Progetto per la realizzazione di impianto eolico denominato "Poggio alle Pancole" Comune di Lajatico (PI).
Codice della procedura 7874 data di avvio 4-1-2022.

Progetto per la realizzazione di un impianto eolico, denominato "Poggio alle Pancole", costituito da n. 7 aerogeneratori, per una potenza complessiva pari a 42 MW, e delle rispettive opere di connessione alla RTN, da realizzarsi nel Comune di Lajatico (PI). Cod procedura 7874

OSSERVAZIONI – ALLEGATO 3

Estratto tavola 20V036_L_Visibilita_Lajatico_beni_A1_DEF.pdf

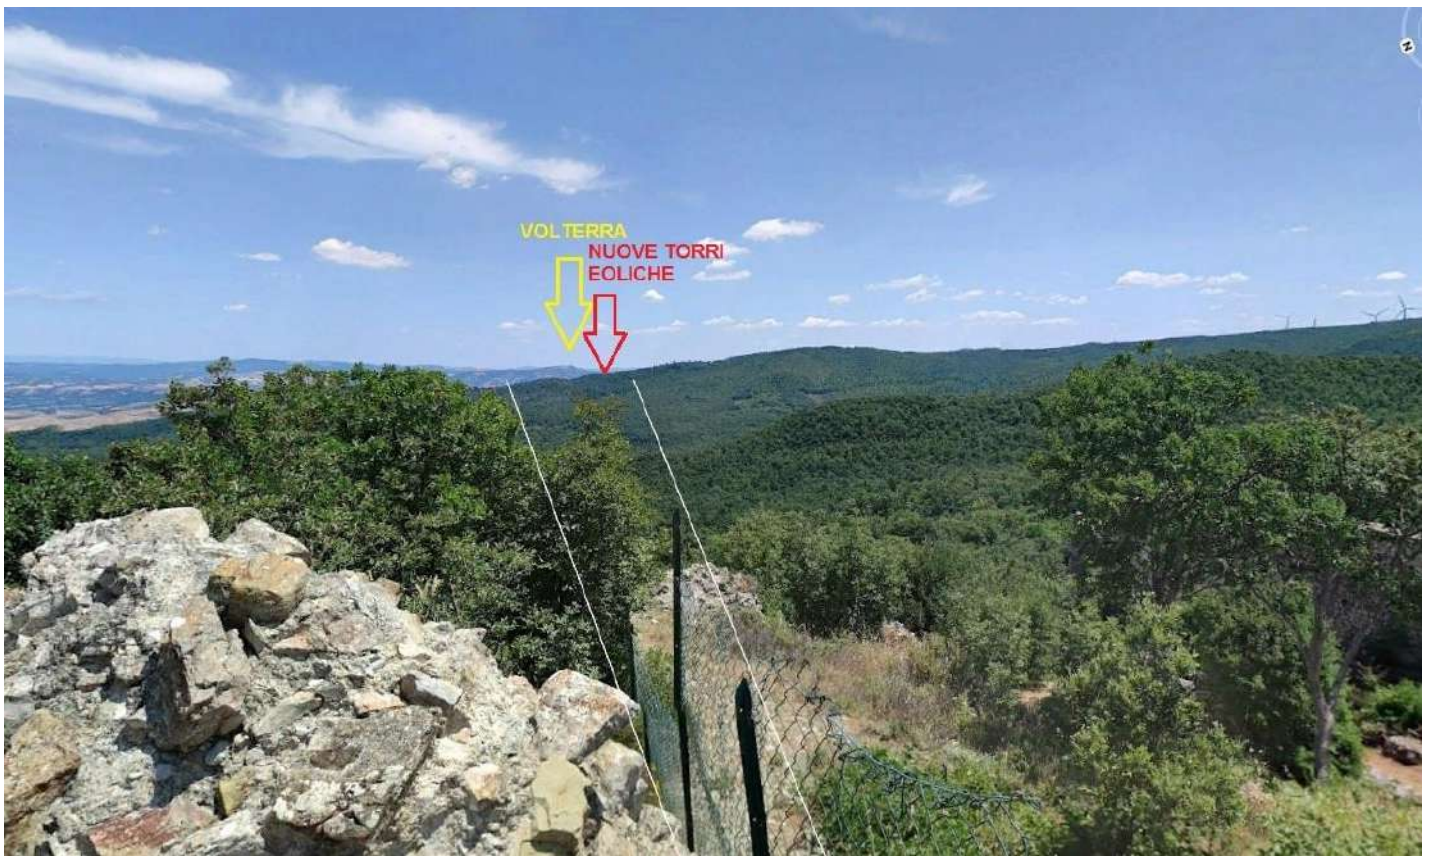
Posizione della Rocca di Pietracassia al centro delle direttrici visive verso i Monti Pisani (rocca della Verruca), Isola d'Elba (Rocca del Volterraio), Volterra

Il progetto del nuovo parco eolico invece è posto proprio lungo la direttrice Rocca di Pietracassia – Volterra, e le prime torri eoliche sono site ad una distanza molto ridotta dalla Rocca (meno di 2 chilometri). La realizzazione del Parco potrebbe perciò distruggere per sempre la più importante direttrice visiva storica che ancora possiamo apprezzare, con grave, insipiente e irreparabile danno al paesaggio, alla storia e alla cultura del territorio.

Vista dalla Rocca di Pietracassia verso Volterra – il nuovo parco eolico andrebbe ad impattare proprio sulla direttrice, e posto a meno di 2 chilometri, impedirebbe la vista di Volterra dalla Rocca; il parco eolico esistente, visibile sulla destra, è posto tra 4 e 6 chilometri, ed è parzialmente nascosto da un colle più alto.

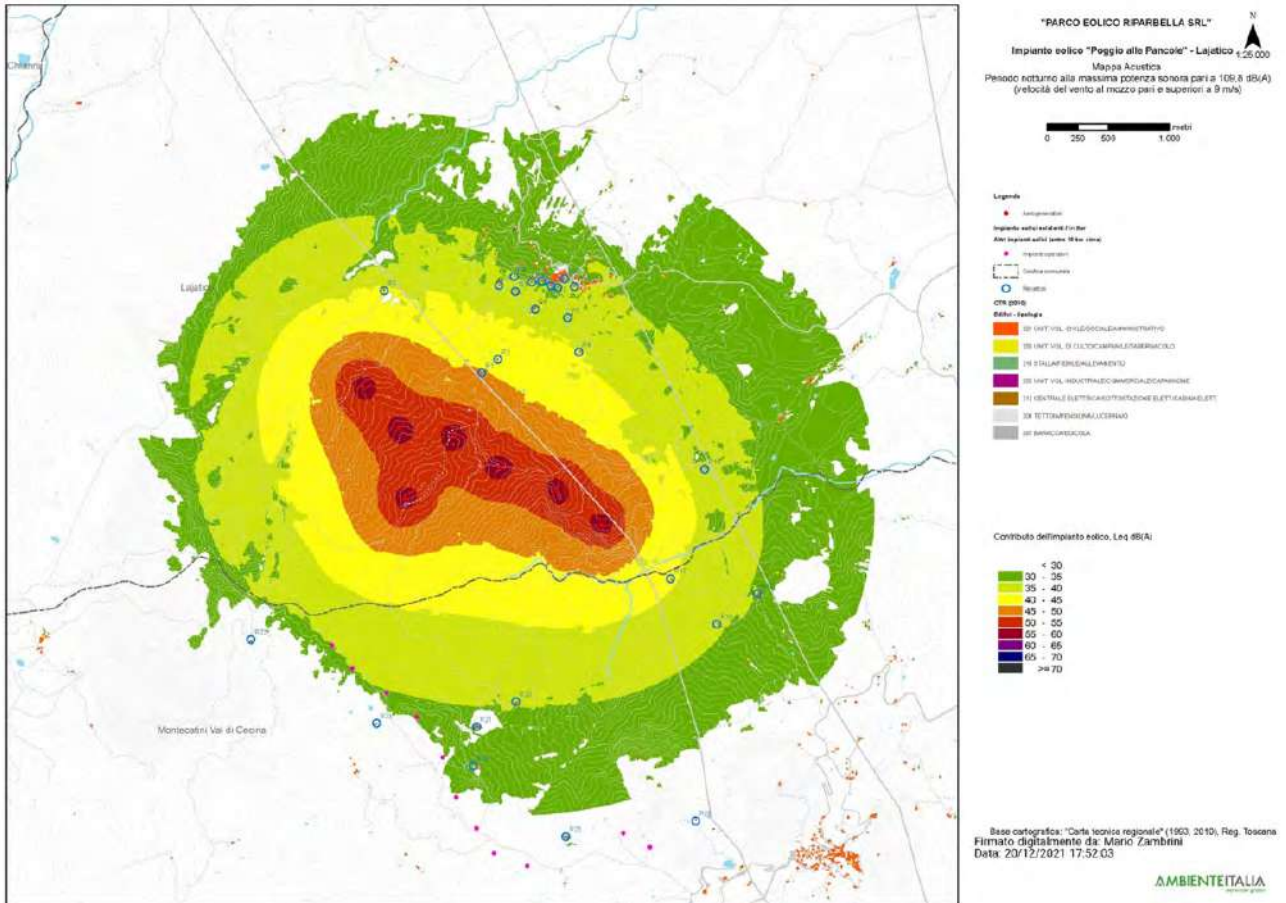
3. Nella valutazione del criterio differenziale a finestre chiuse si fa riferimento a un modello di facciata del fabbricato assolutamente non verosimile: il potere fonoisolante di un vetro 3 mm viene dichiarato 30 dB. Il potere fonoisolante di un vetro 3 mm, basta fare una veloce ricerca in letteratura, non supera i 25 dB e se ragioniamo di infisso nel suo complesso non siamo sopra i 20 dB. L'assunto della stanza 4 metri per 4 metri e volume 43 mc non è assolutamente cautelativo perché le camerette abitabili hanno superfici di calpestio inferiori ai 10 mq e volumi inferiori ai 30 mc. In ogni caso è pieno di stanze con superficie di calpestio inferiore ai 16 mq, basta una qualsiasi camera matrimoniale. La stima dell'indice dell'isolamento di facciata è quindi del tutto sovrastimata, quindi errata e porta a dichiarare che il livello di rumore ambientale a finestre chiuse è inferiore al limite di applicabilità sia di giorno che di notte. Ciò non è corretto e, in situazioni di bassa rumorosità residua come stimata/misurata dai tecnici, quando il differenziale si applica, SI SUPERA. Risulta evidente che senza l'assunto della valutazione errato dell'isolamento di facciata il criterio differenziale a finestre chiuse risulta superato.

4. L'osservazione ancora più cogente riguarda l'assunto dell'abbattimento di una parete a finestre aperte pari a 10 dB. 10 dB di abbattimento, prova qualsiasi misura che si possa fare in qualsiasi situazione, può andare bene in caso di parete molto grande, di importante R_w e con finestra piccola, inferiore al 5% della superficie finestrata. Già una stanza normalissima di una cameretta con finestra 1,2x1,4, mediante misura a 1 m dalla facciata in esterno e una all'interno con fonometro a 1 m dalla finestra aperta e oltre 1 m dalle altre superfici riflettenti microfoni a 1,5 m di altezza non presenta abbattimento del rumore superiore a 6 dB, a meno di non avere all'interno un ambiente sovraccarico di arredi solo fonoassorbenti in una condizione assolutamente non realistica. Se poi ci spostiamo a una camera con una banale porta finestra da 1,2mx2,4m si perde un ulteriore dB di abbattimento e in situazioni, che esistono tranquillamente, di infissi ampi (tipo 1,8x2,4 o 2x2,4 o anche oltre) si arriva a situazioni in cui l'unico abbattimento che offre la parete è la riduzione di 3 dB dati dai coefficienti di riflessione di facciata. Coefficiente di riflessione di facciata che, oltretutto, qui non risulta valutato.
